Сто сорок девятая сессия

**Соглашение 1958 года - Рассмотрение проектов
поправок к действующим правилам: Предложение
по исправлению 1 к пересмотру 2 к Правилам № 87 (ДХО)**

Представлено Рабочей группой по вопросам освещения и световой сигнализации*

Рис. 1"

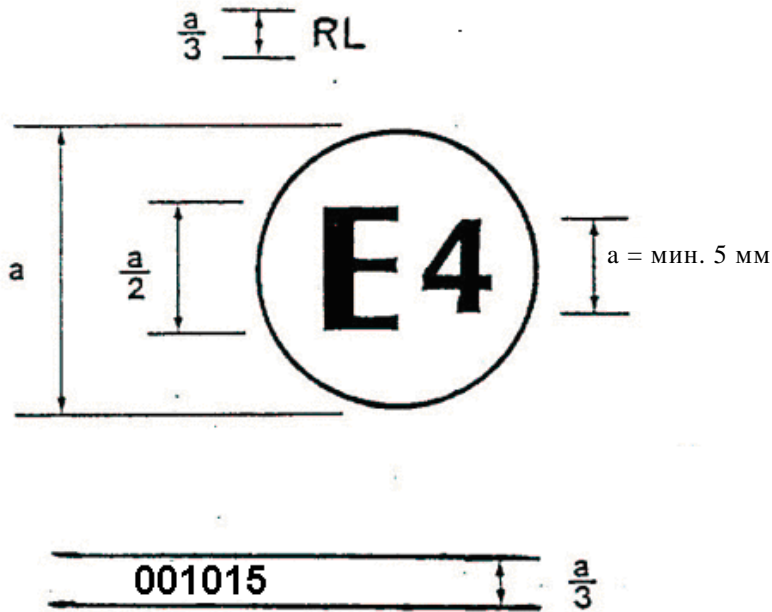
Приложение 2

Рисунок 1 изменить следующим образом:
